Stadt Oberhausen

WBO
Wirtschaftsbetriebe Oberhausen GmbH

Kanäle und Straßen			Stadtbezirk: Oberhausen - Sterkrade	
Baumaßnahme:				
Ausbau Schweriner Straße				
von Haus Nr.6 bis Stralsunder Straße				
Gez.:	03.03.26	Dorszyk	Maßstab 1 : 250	Lageplan - Genehmigungsplanung -
Bearb.:	10.06.26	Dorszyk		
Gepr.:	17.06.26	i.A. Froese		
Abtl. Unterhaltung:			17.06.26	i.A. Gerlach
AGL Unterhaltung:				
Oberhausen, 17.06.26			i.V. Schulze	Unterlage 1 Blatt 1 von 1

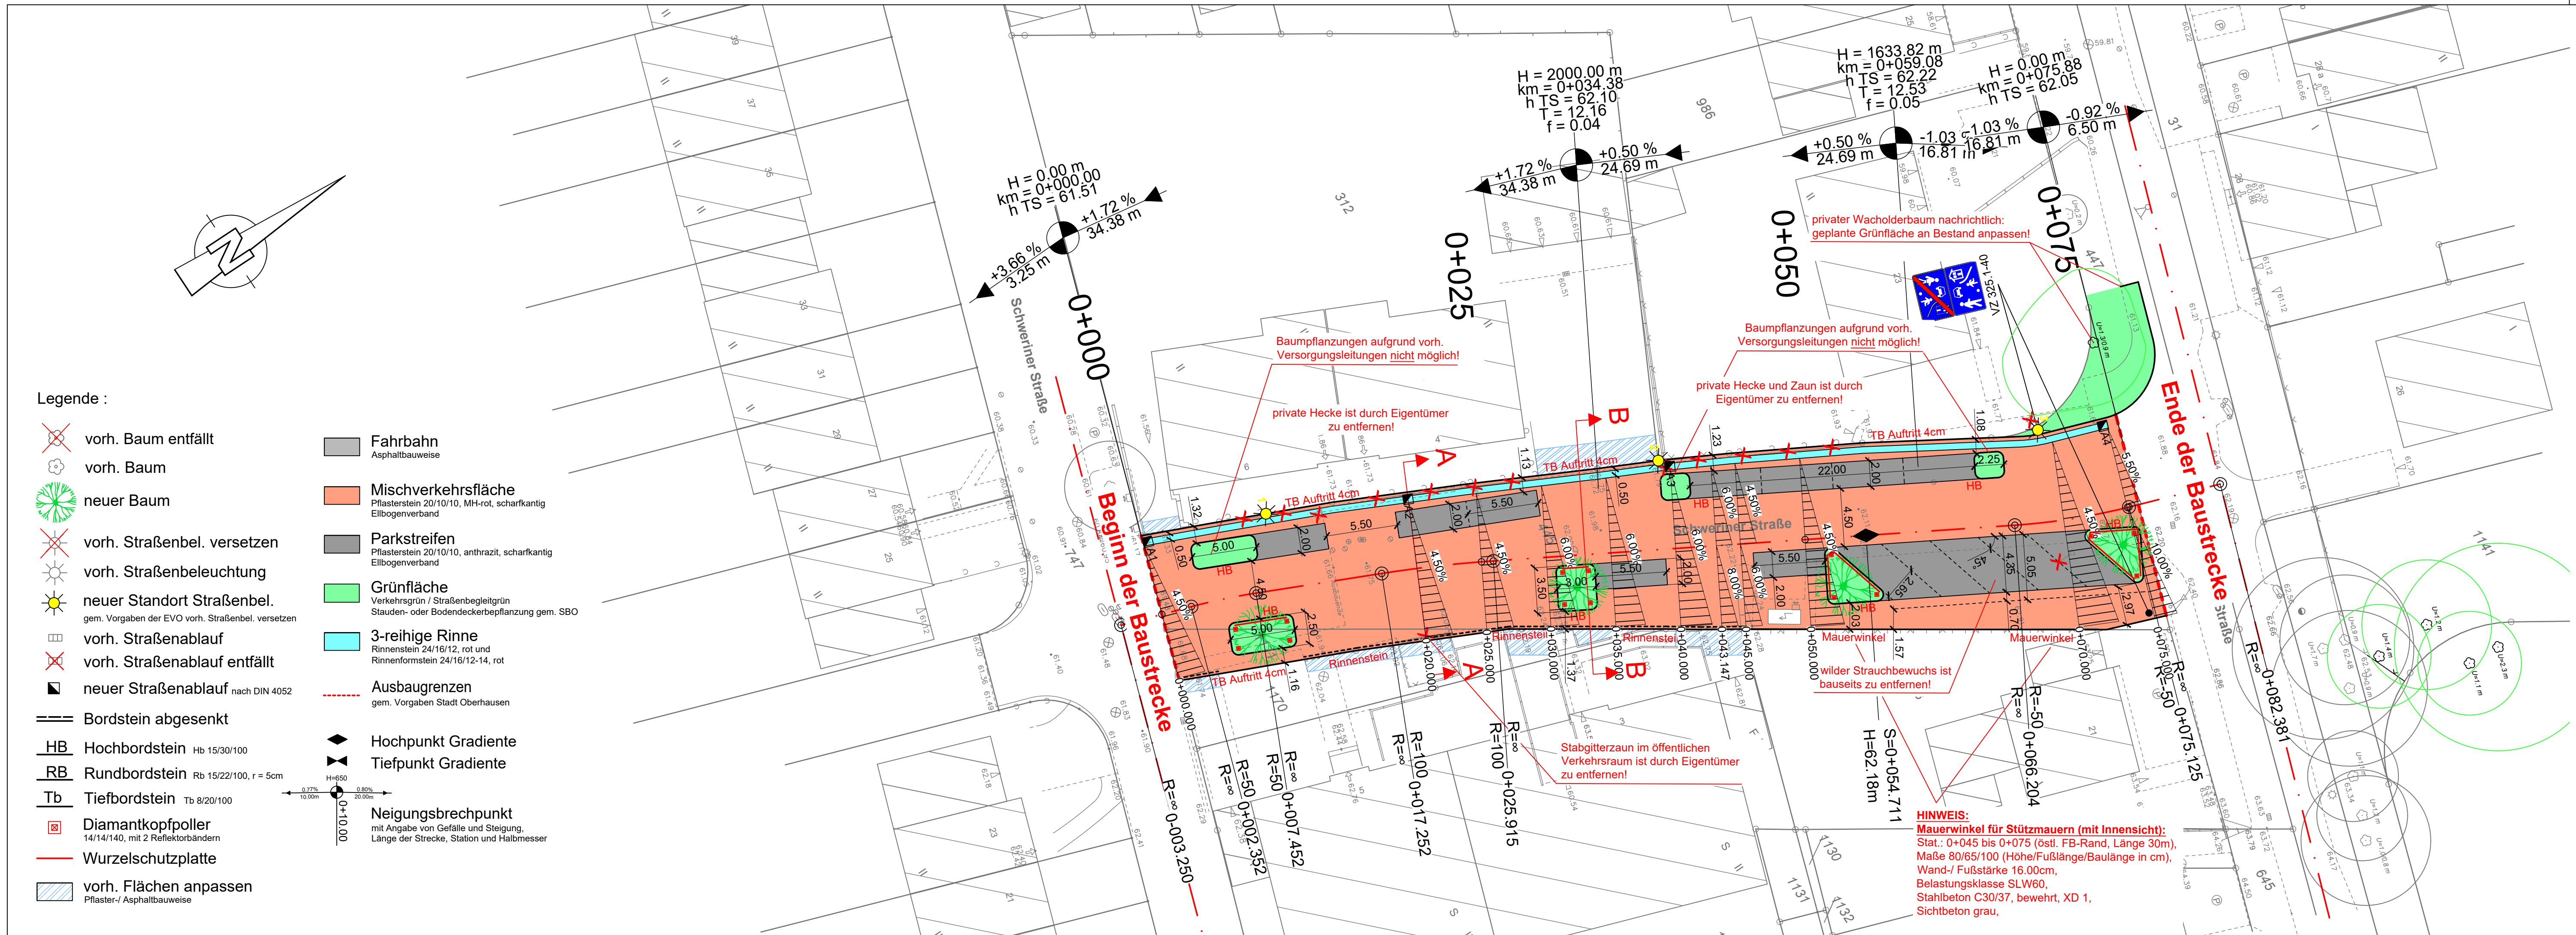
Verkleinerung Grünfläche Stat. 0+040 und 0+065 gem. Freiz.	29.07.2026	Dorszyk
Stauden- oder Bodendeckerbepflanzung gem. Freizeichnung	29.07.2026	Dorszyk
Anzahl/ Anordnung Diamantkopfpoller gem. Freizeichnung	29.07.2026	Dorszyk
Änderungen	Datum	Name
